Stadt Leverkusen

Vorhabenbezogener Bebauungsplan V 27/I
"Rheindorf-Nord, zwischen Elbestraße, Insterstraße und
Königsberger Platz"

**Stellungnahmen im Rahmen der öffentlichen Auslegung nach
§ 3 Abs. 2 BauGB und der Beteiligung der Behörden und sonstiger Träger
öffentlicher Belange nach § 4 Abs. 2 sowie
Abwägungsvorschlag der Verwaltung mit Beschlussentwurf**

Übersichtskarte (© NavLog/GeoBasis-DE / BKG 2014 / geoGLIS OHG (p) by Intergraph)

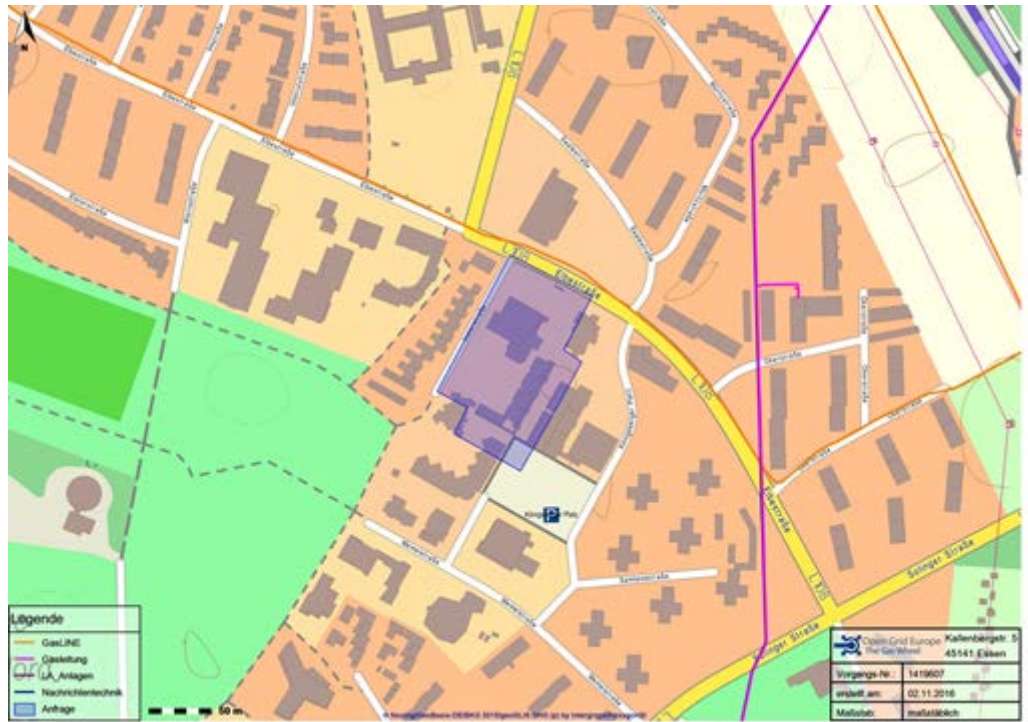
mit Bezug auf Ihr o.g. Schreiben teilen wir Ihnen mit, dass in dem von Ihnen angefragten Bereich keine von uns verwalteten Versorgungsanlagen vorhanden sind. Maßgeblich für unsere Auskunft ist der im Übersichtsplan markierte Bereich. Bitte überprüfen Sie diese Darstellung auf Vollständig- und Richtigkeit und nehmen Sie bei Unstimmigkeiten umgehend mit uns Kontakt auf.

Die Grenze des Geltungsbereichs liegt innerhalb des markierten Bereichs.

Die übrigen Versorgungsträger wurden ebenfalls beteiligt.

Sollte der Geltungsbereich erweitert werden, wird die PLEdoc erneut beteiligt.

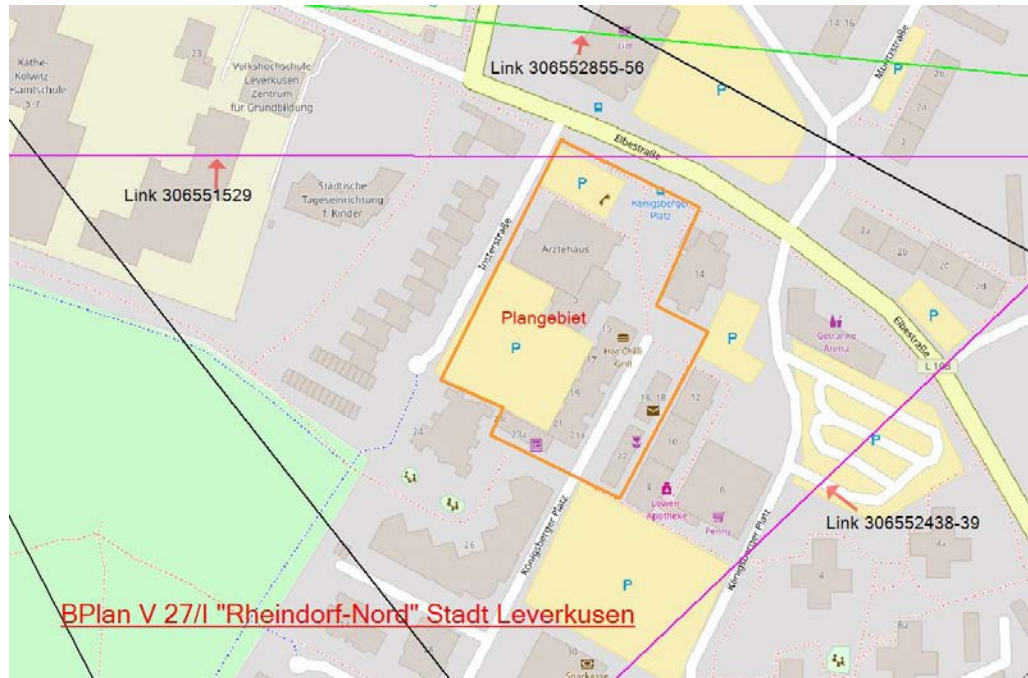
aus Sicht der Telefonica Germany GmbH & Co. OHG sind nach den einschlägigen raumordnerischen Grundsätzen die folgenden Belange bei der weiteren Planung zu berücksichtigen, um erhebliche Störungen bereits vorhandener Telekommunikationslinien zu vermeiden:

- in der Nähe des Plangebiets verlaufen fünf unserer Richtfunkverbindungen

- um zukünftige mögliche Interferenzen zu vermeiden, sollten entlang der Lichtfunktrassen (Bereich Mangelgebiet) geplante Gebäude/ Baukonstruktionen folgende Höhen nicht überschreiten:

Man kann sich diese Telekommunikationslinien als einen horizontal über der Landschaft verlaufenden Zylinder mit einem Durchmesser von rund 20-60m (einschließlich der Schutzbereiche) vorstellen (abhängig von verschiedenen Parametern). Bitte beachten Sie zur Veranschaulichung die beiliegenden Skizzen mit Einzeichnung der Trassenverläufe: **Alle geplanten Konstruktions- und notwendige Bauwerke dürfen nicht in die Richtungsstrahlen ragen.** Wir bitten um Berücksichtigung und Übernahme der o. Richtfunktionen in die Vorplanung und in die zukünftige Bauleitplanung bzw. den zukünftigen Flächenzoningplan. Innerhalb der Schutzbereiche (horizontal und vertikal) sind entsprechende Bauweisenbeschränkungen festzusetzen, damit die raumbedeckenden Richtungsstrahlen nicht beeinträchtigt werden.

Die geplante Bebauung liegt mit maximal vier Geschossen weit unterhalb der genannten maximalen Bauhöhe von 36 m. Beeinträchtigungen der vorhandenen Richtfunkstrecken sind daher nicht zu erwarten. Eine Übernahme der Richtfunkstrecken einschließlich ihrer Schutzstreifen in den Bebauungsplan ist nicht erforderlich.

Betrifft hier Richtfunk von E-Plus.

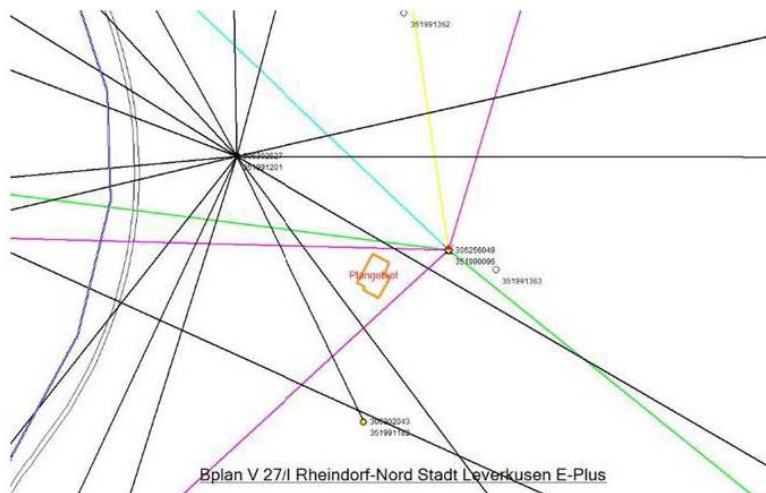
die Überprüfung Ihres Anliegens ergab, dass der Bebauungsplan V 27/I „Rheindorf-Nord – zwischen Elbestraße, Insterstraße und Königsberger Platz“ sehr nah an vier unserer Richtfunkstrecken grenzt. Allerdings werden unsere Mindestanforderungen hinsichtlich der Freihaltezone (1. Fresnelzone) für alle Richtfunkverbindungen erfüllt. Es sind somit von Seiten der E-Plus Mobilfunk GmbH keine Belange zu erwarten.

Sollten sich noch Änderungen der Planung / Planungsflächen ergeben, so würden wir Sie bitten uns die geänderten Unterlagen zur Verfügung zu stellen, damit eine erneute Überprüfung erfolgen kann. Die schwarzen Linien verstehen sich als Punkt-zu-Punkt-Richtfunkverbindungen E-Plus Mobilfunk GmbH (zusätzliche Info: farbige Verbindungen gehören zu Telefónica Germany).

Anlage: 1 Lageplan

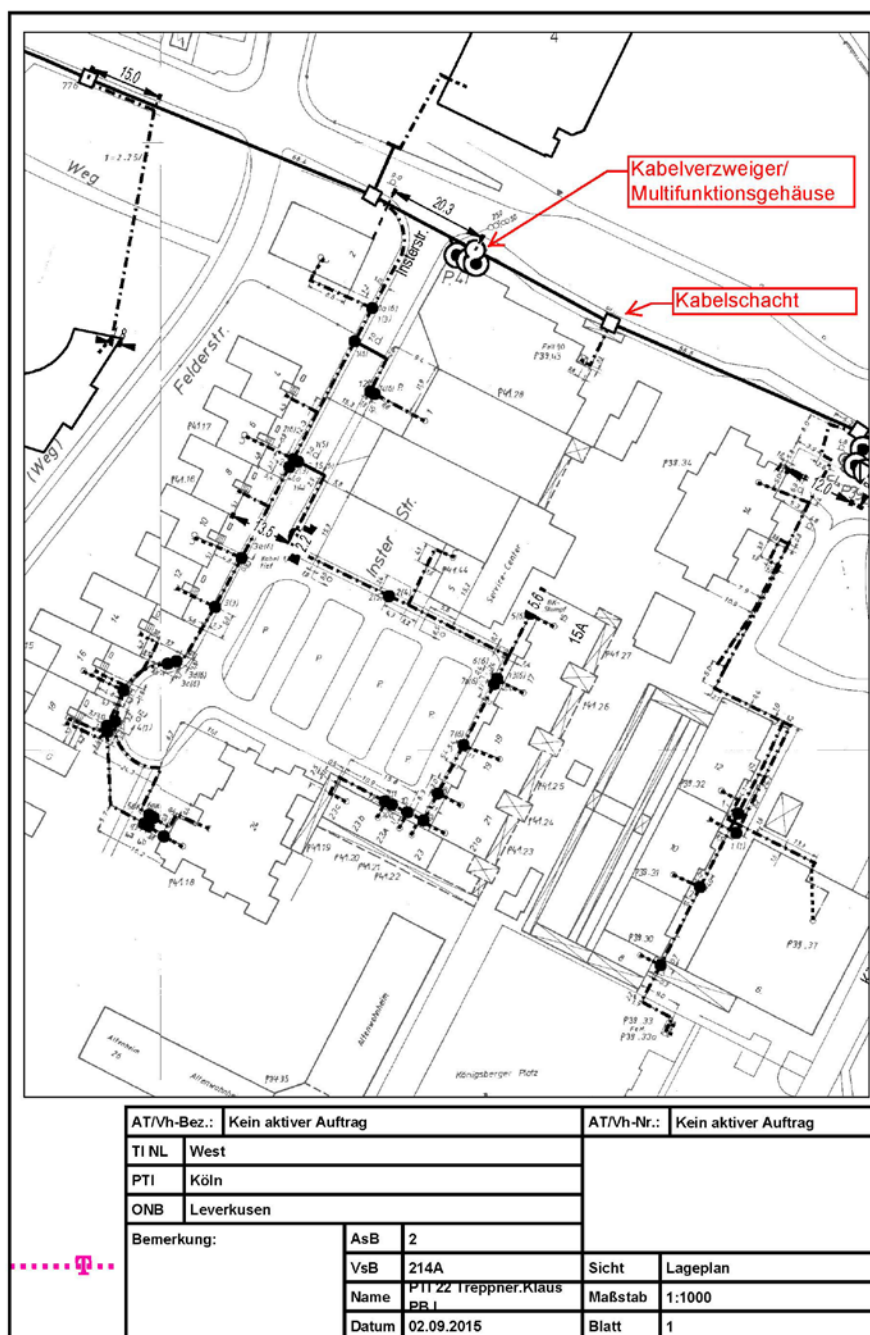
Im Planbereich befinden sich Telekommunikationslinien der Telekom (siehe beiliegenden Lageplan). Die Belange der Telekom - z. B. das Eigentum der Telekom, die ungestörte Nutzung ihres Netzes sowie ihre Vermögensinteressen – sind betroffen.

Hinsichtlich geplanter Baumpflanzungen ist das "Merkblatt über Baumstandorte und unterirdische Ver- und Entsorgungsanlagen" der Forschungsgesellschaft für Straßen- und Verkehrswesen, Ausgabe 1989; siehe insbesondere Abschnitt 3, zu beachten. Wir bitten sicherzustellen, dass durch die Baumpflanzungen der Bau, die Unterhaltung und Erweiterung der Telekommunikationslinien der Telekom nicht behindert werden.

Zur Versorgung des Planbereiches mit Telekommunikationsanschlüssen ist die Verlegung zusätzlicher Telekommunikationsanlagen erforderlich. Falls notwendig, müssen hierfür bereits ausgebaute Straßen wieder aufgebrochen werden.
